## UNIVERSIDAD DISTRITAL FRANCISCO JOSE DE CALDAS

### CONVOCATORIA PÚBLICA N° 003 DE 2019 CONSOLIDADO DE RESPUESTAS A OBSERVACIONES A LA EVALUACION INICIAL

**OBJETO:** "CONTRATAR LA ADQUISICIÓN, INSTALACION Y CONFIGURACION DE EQUIPOS DE LABORATORIO DEL GRUPO DE ROBUSTOS CON DESTINO A LOS LABORATORIOS DE LAS FACULTADES Y EQUIPOS PARA LA EMISORA DE LA UNIVERSIDAD DISTRITAL FRANCISCO JOSÉ DE CALDAS, DE ACUERDO CON LAS CONDICIONES Y ESPECIFICACIONES PREVISTAS

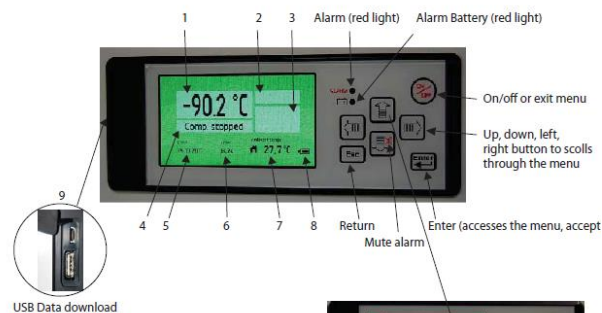
Respecto a la exactitud de la temperatura que maneja el equipo queremos informar a la entidad que este requerimiento se puede evidenciar a folio 180 en donde en la imagen es evidente el anejo de exactitud de la temperatura a 0.1°C, adicional enviamos complemento del catalogo en la pantalla y **controlador G2314** que maneja el equipo donde se ven diferentes tomas de temperatura y es evidente el manejo de 0.1°C.

La medida y el set point se reportan con 1 decimal (0.1°C), adjuntamos manual de equipo para que la entidad pueda verificar dicha información a página 14 del manual se verifica el controlador **G 214** que maneja el equipo la medida y el set point se reportan con un decimal 0.1°C.

**RESPUESTA DE LA UNIVERSIDAD:** EN CUANTO AL VOLTAJE NO SE ACEPTA LA OBSERVACIÓN, TODA VEZ QUE SE ENTIENDE POR MEJORA DE LA OFERTA EL CAMBIO DE CUALQUIER ESPECIFICACIÓN OFERTA EN EL ANEXO 3 – OFERTA ECONÓMICA. FRENTE A LA EXACTITUD SE ACEPTA LA OBSERVACIÓN. EN CONCLUSIÓN, EL EQUIPO NO CUMPLE
